Concours Pont du Dailard, N9 – Autoroute Vallorbe-Chavornay

Appréciation des projets

1er prix (38 000 fr.): Réalini & Bader & Associés, Ingénieurs-conseils S.A., Epalinges; Carroz + Kung, Ingénieurs civils S.A., Payerne; auteurs du projet: R. Beylouné, R. Hofer, W. Kung; collaborateurs: A. Testuz, R. Pinol, F. Casales, Mlle C. Fischer, J. Wisler.

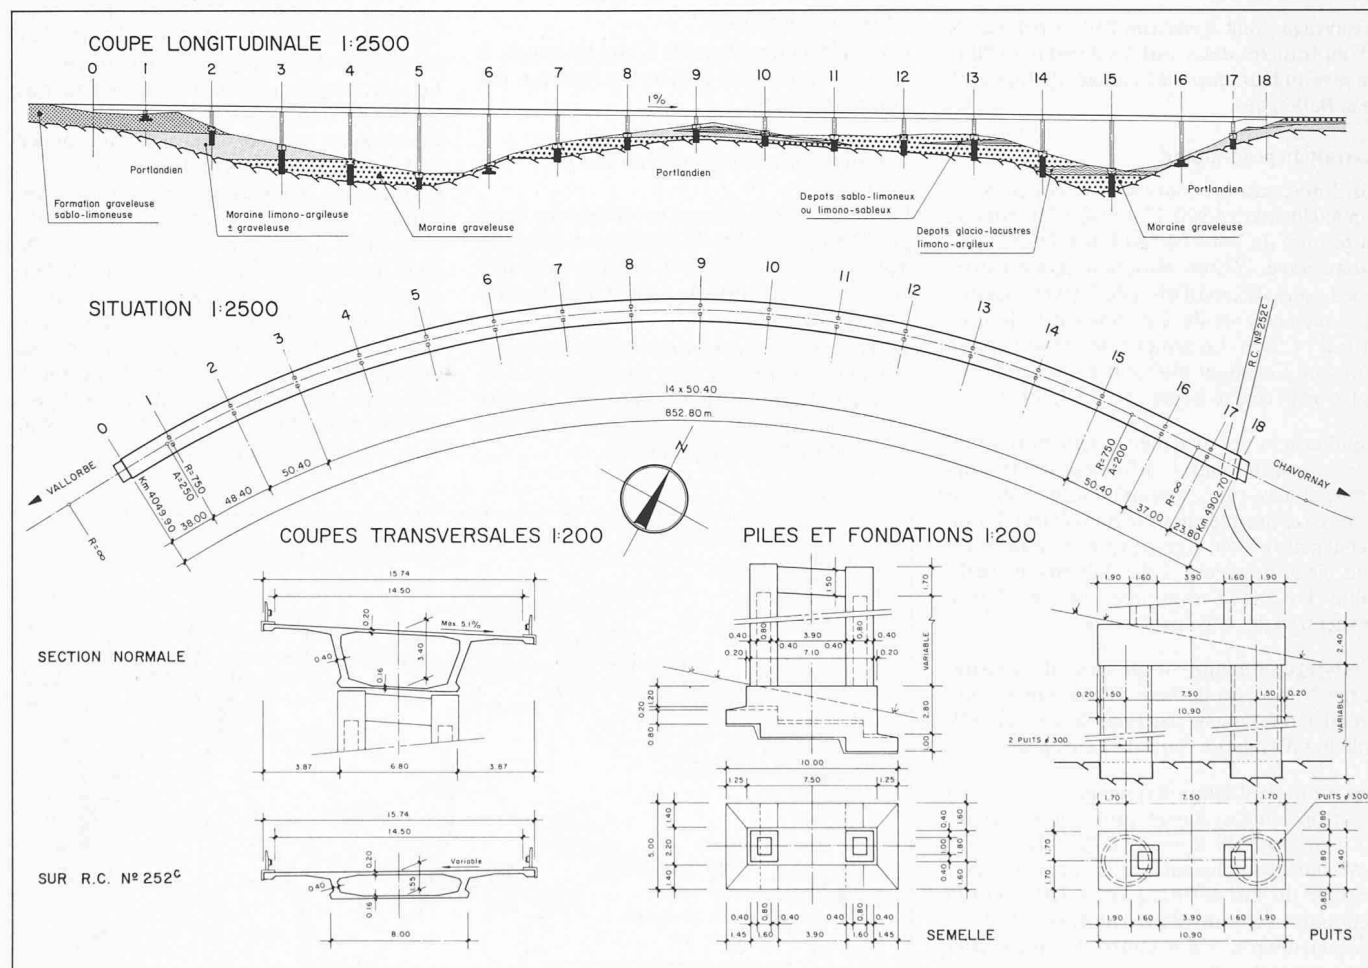
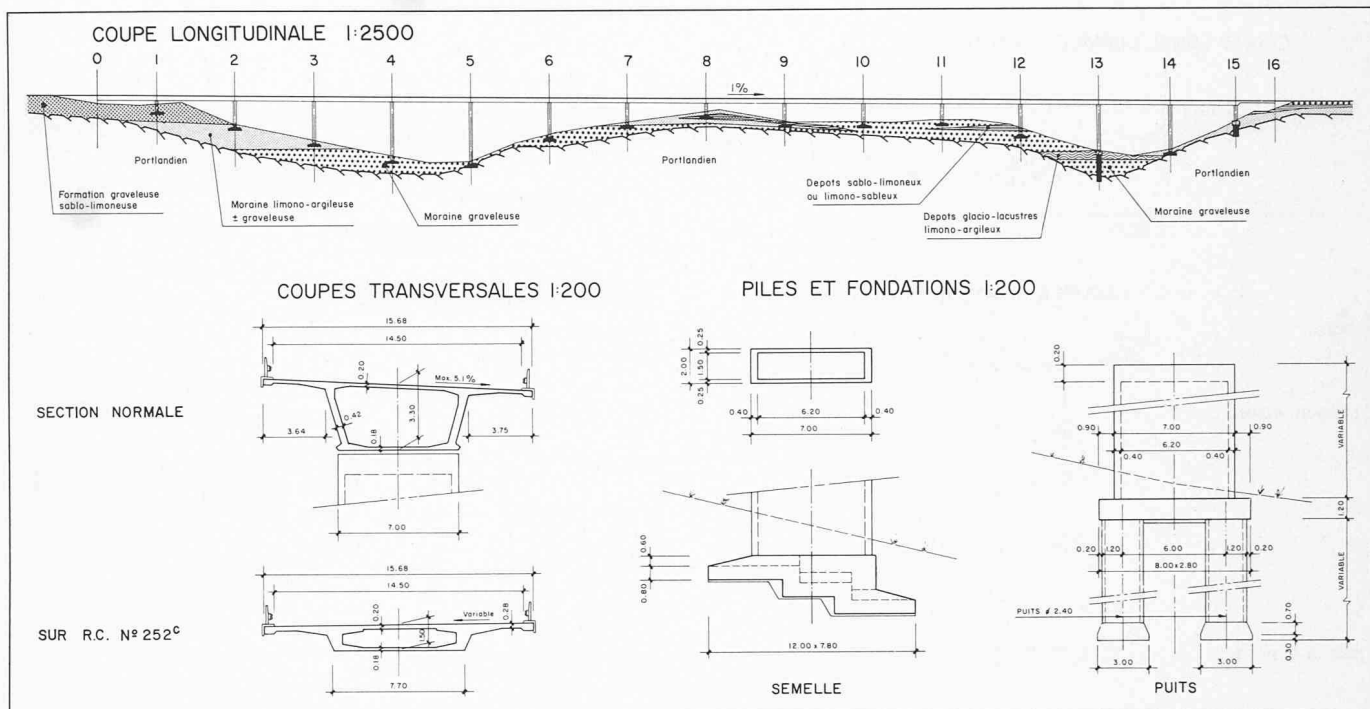
d'un bon projet. Le choix des portées est judicieux. La conception des divers éléments et leur dimensionnement correspondent bien aux sollicitations.

La méthode de construction par poussage cadencé permet d'obtenir un ouvrage économique. Les fondations sur puits, bien étudiées, sont homogènes.

Des points de vue de l'esthétique et de l'intégration au site, la trame constante de 50,40 m pour 14 travées fait que deux piles sont proches de l'axe des vallons. Les piles doubles sont peu convaincantes en raison de leurs proportions.

3e prix (28 000 fr.): **Bonnard & Gardel**, Ingénieurs-conseils S.A., Lausanne; **Piguet, Ingénieurs-conseils S.A.**, Lausanne

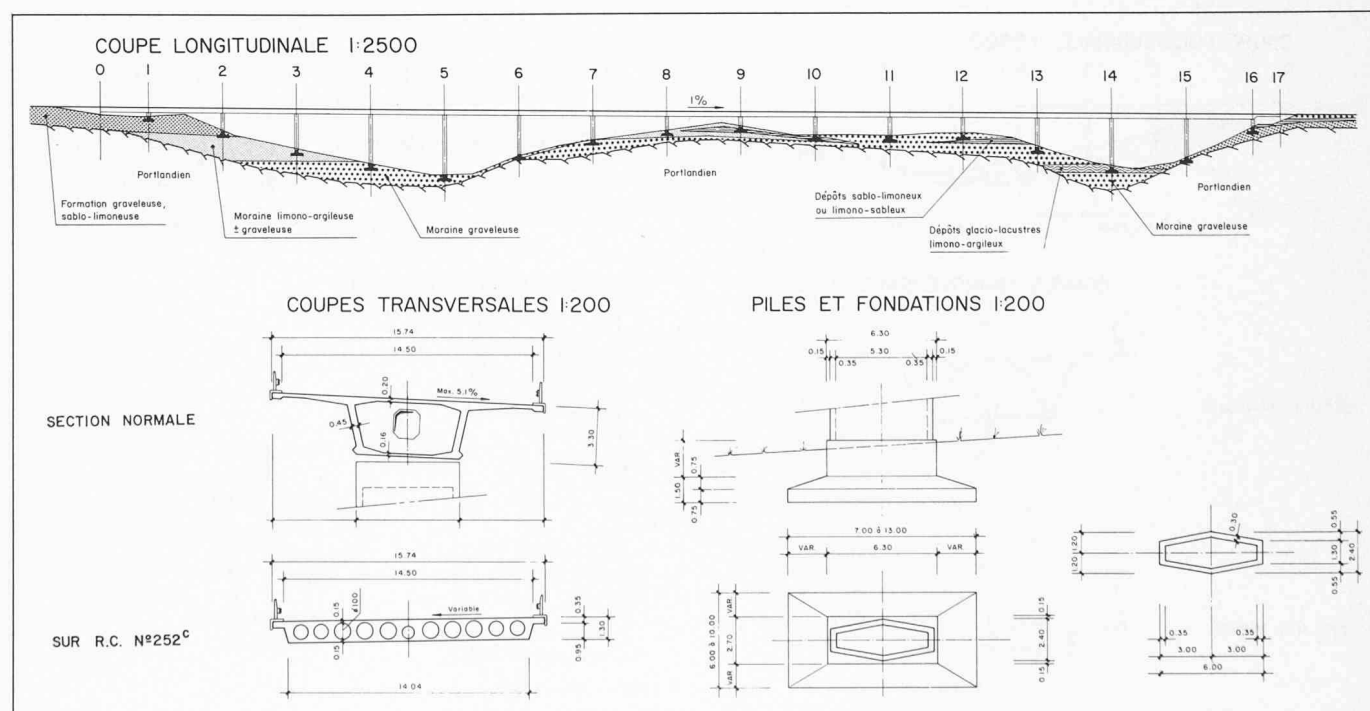
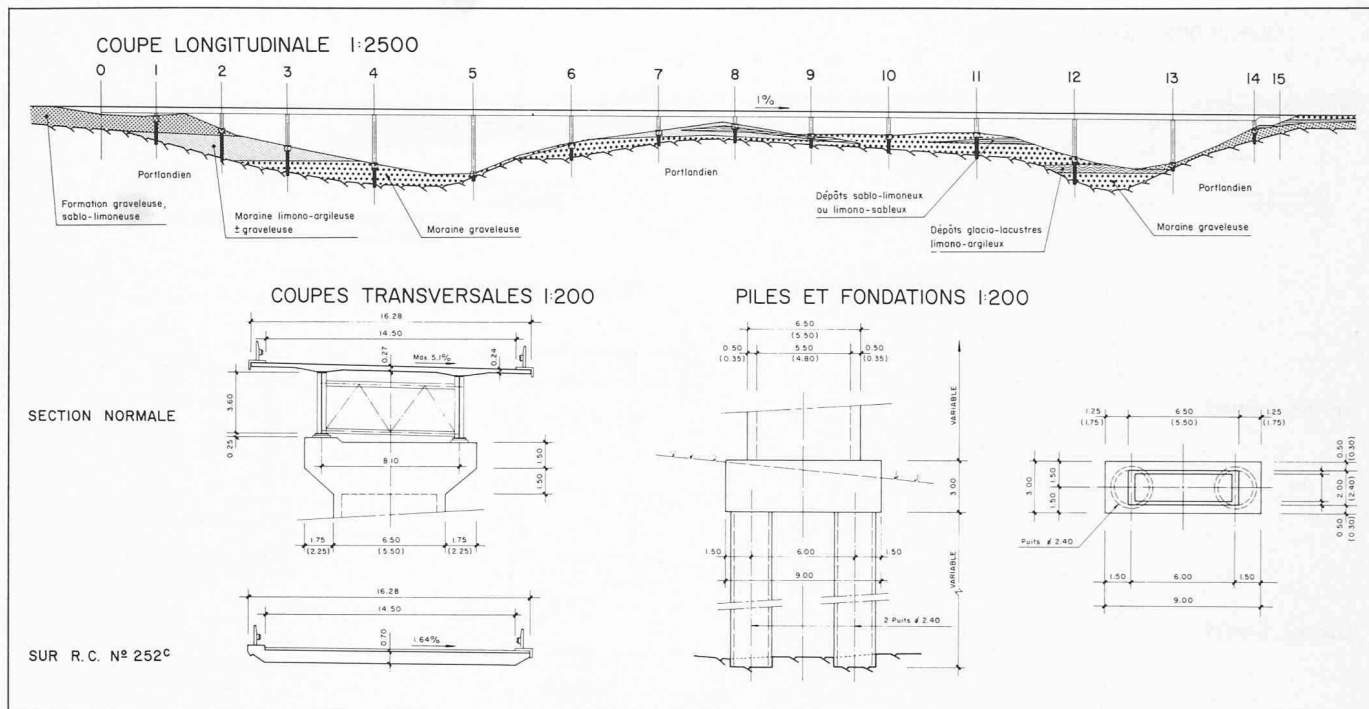
précontraint longitudinalement et transversalement. Le caisson est bétonné par travées sur un échafaudage, alors que les porte-à-faux sont exécutés avec un chariot. L'élargissement est prévu de la même manière que pour les deux autres projets en caisson. Les piles creuses, hexagonales, s'encastrent à leur base dans des semelles superficielles, prenant appui sur la moraine. Le projet, soigneusement étudié en superstructure, constitue un bon compromis entre les exigences de la statique, de l'esthétique et

de l'économie. Le dimensionnement des fondations sur semelles doit être revu dans certains cas. L'ampleur des fouilles peut poser des problèmes de stabilité de talus.

Sur le plan de l'esthétique, le tablier en caisson n'appelle pas de remarques particulières. On note la recherche d'affinement des piliers hexagonaux marqués verticalement par un joint. Dans l'intégration au site, la trame régulière de 53,80 m fait qu'une pile se situe dans l'axe de l'un des vallons.
